Carta SEI-GDF n.º 2112/2019 - CEB-D/DD/DC/GRGC

Assunto: Laudo - Interferência de rede - praça - Bairro Bela Vista, Rua Bela Vista / Rua 10, São Sebastião/DF**Referência:** Ofício SEI-GDF Nº 113/2019 - RA-XIV/COLOM

Laudo Técnico nº 1070

Assunto: Resposta a solicitação de existência de interferência

CEB-DISTRIBUIÇÃO S.A.
PLANTA
CADASTRO DE REDES ELÉTRICAS CEB-D
 Bairro Bela Vista, Rua Bela Vista /
 Rua 10, São Sebastião/DF

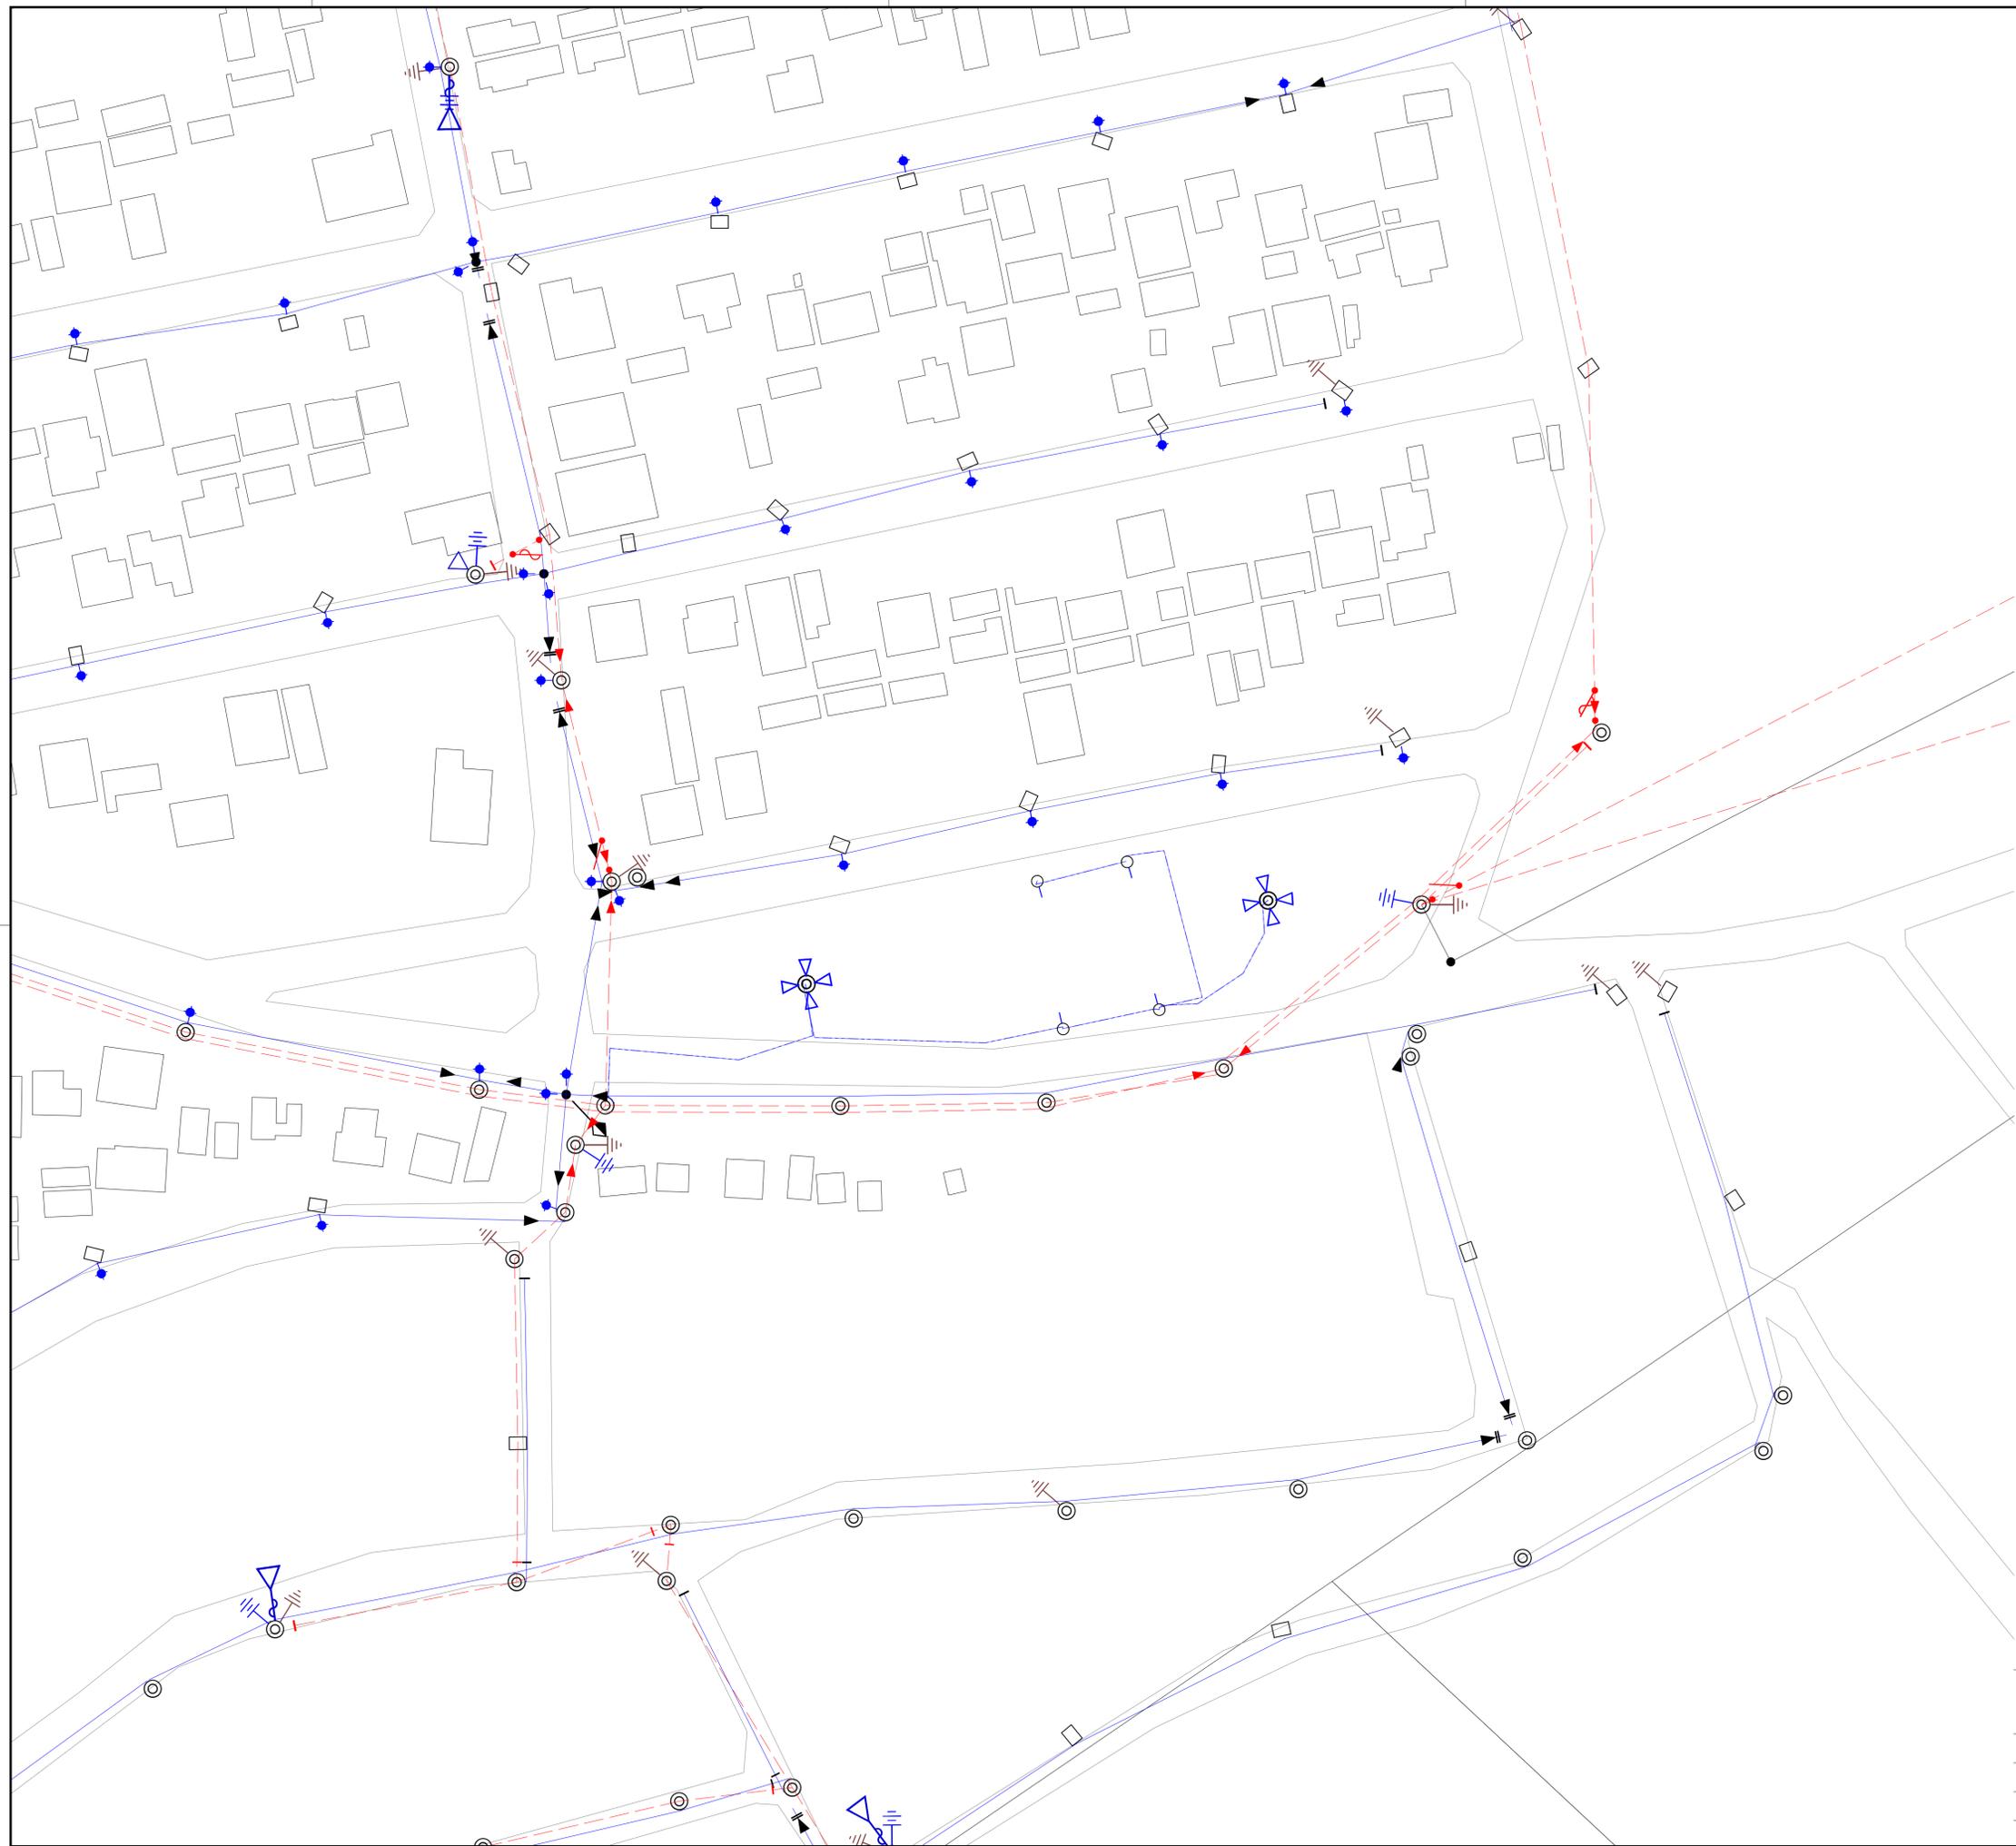
Existe Interferência: **SIM**

1. Consta Interferência com Rede Aérea Existente;

Existem diversos trechos de rede aérea dentro do polígono que envolve a área. Não é possível o levantamento de interferência para cada lote, via ou edificação existente dentro da área de projeto.

Para redes aéreas de média e baixa tensão, é necessário levar em conta dois aspectos. O primeiro diz respeito à locação final de postes em relação às vias e áreas pavimentadas. As normas da CEB-D estabelecem uma distância horizontal mínima de 0,2 m entre o início da calçada (meio-fio) e a face do poste. Qualquer poste que não respeite tais parâmetros deve ser alvo de remanejamento. Além disso, devem ser adotadas todas as recomendações previstas na Lei de Acessibilidade ([Lei nº 258, de 05 de maio de 1992 e suas alterações](#)) no que diz respeito ao projeto de vias, calçadas ou acessos e suas distâncias para equipamentos da CEB-D.

O segundo aspecto a ser considerado volta-se aos cuidados necessários durante a execução de obras no local. Caso, na fase executiva, seja necessário qualquer tipo de escavação em profundidade superior a 0,5 m, deve-se considerar como afastamento horizontal de segurança a distância de 2 metros. Essa medida visa garantir a estabilidade mecânica dos postes da CEB-D. Além disso, é necessária atenção especial a todas as normas de segurança para a colocação de andaimes, equipamentos, veículos ou infraestruturas próximas às redes elétricas da CEB-D de modo a preservar a integridade física do trabalhador e o correto funcionamento do sistema elétrico do local.

Com relação aos cabos e demais equipamentos energizados em rede aérea, é necessário levar em conta a distância de segurança entre as redes elétricas e as edificações urbanas. As normas da CEB-D, baseadas na NBR 15688/2009 e no Edital de Notificação referente à ação nº 31408/93 de 16 de dezembro de 1993, estabelecem distâncias de segurança de acordo com a tensão da rede elétrica presente no local. Assim, para redes em média tensão, deve-se adotar um afastamento horizontal mínimo de 1,5 m (um metro e cinquenta centímetros) entre qualquer elemento energizado e a parede da edificação. Para redes de baixa tensão, a distância de segurança estipulada é de 1 m (um metro). Para os casos de construções de marquises, sacadas e cumeeiras ou, ainda PROJETOS EM ÁREAS RURAIS, recomenda-se a consulta às Normas Técnicas presentes no site da CEB-D.

Caso haja a necessidade de remanejamento, é preciso que se encaminhe o projeto detalhado para a Superintendência de Engenharia de modo que seja possível a elaboração de orçamento considerando a retirada das interferências e o atendimento de novas cargas.
